A l'attention de M. Calmels, Commissaire Enquêteur

Par la présente, j'exprime mon avis défavorable sur le projet agrivoltaïque de Montcuq.

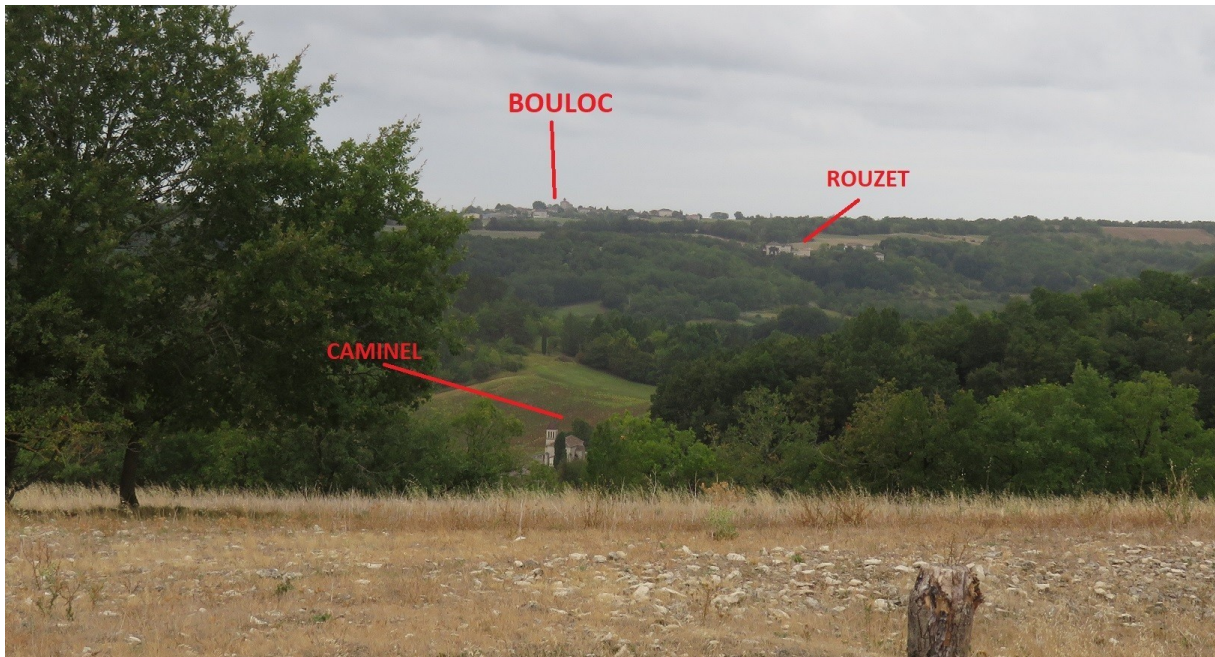
Le site de Montcuq 3 sera visible depuis tout le sud de la vallée de la Petite Barguelonne et depuis la route départementale 653 (devenant 953 côté Tarn-et-Garonne) sur une distance d'environ 650 mètres. Cet axe est le principal reliant Lauzerte et Montcuq, il est fréquenté par de nombreux pèlerins de St Jacques de Compostelle. La visibilité des panneaux photovoltaïques aura donc un fort impact sur les paysages de la vallée.

Même l'étude d'impact alerte sur cette nuisance visuelle : « *L'implantation d'une centrale photovoltaïque, au caractère industriel imposant, représente un impact très important sur ces paysages.* » (p181)

- Pose de 150 ruches sur secteur à enjeu fort – Montcuq 1 -

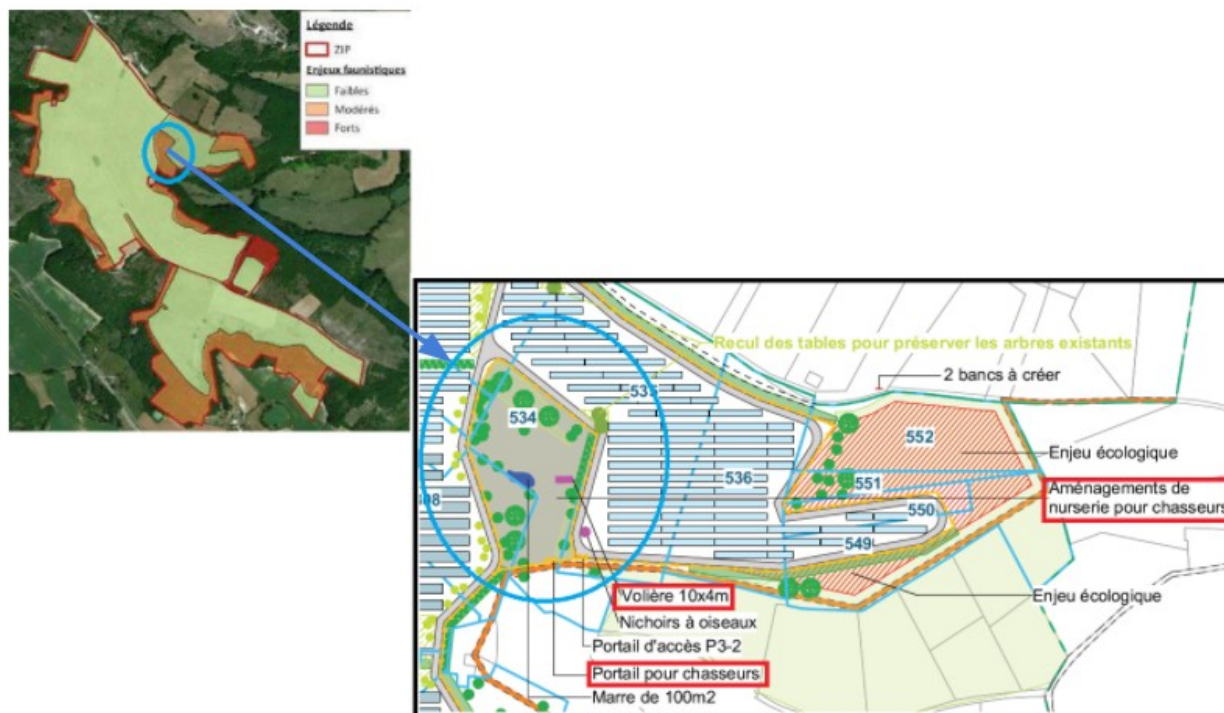
- La pose en deux endroits de 150 ruches aura un impact sur les pollinisateurs sauvages car les abeilles domestiques consomment leurs ressources alimentaires (nectar, pollen). Parmi eux, on été recensées 3 espèces de papillon protégées et quasi menacées : l'Azuré du serpolet, le Damier de la succise et la Zygène cendrée.
